改善箇所説明図

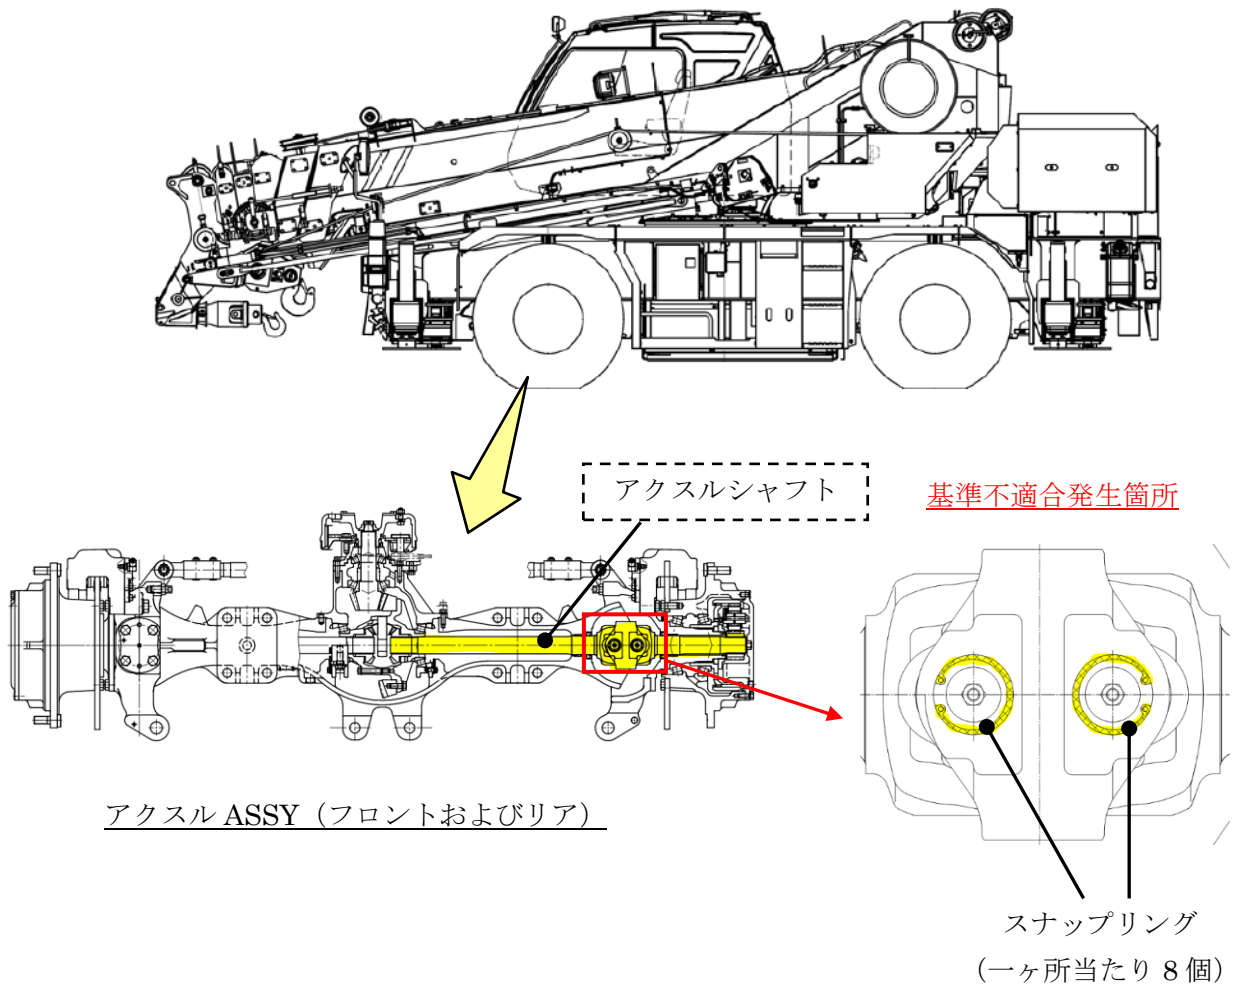
ホイール・クレーンの動力伝達装置において、アクスルシャフト製造時の組み付け作業が不適切なため、ジョイント部のスナップリングが取り付けられていないおそれがある。そのため、そのままの状態で使用を続けた場合、ジョイント部のベアリングカップが抜け出すことで異音が発生し、最悪の場合、走行不能となるおそれがある。

全車両、スナップリングの有無を点検し、取り付けられていない場合は、アクスルシャフトを正規品に交換する。

識別：アクスル銘板に白色ペイントを行う。
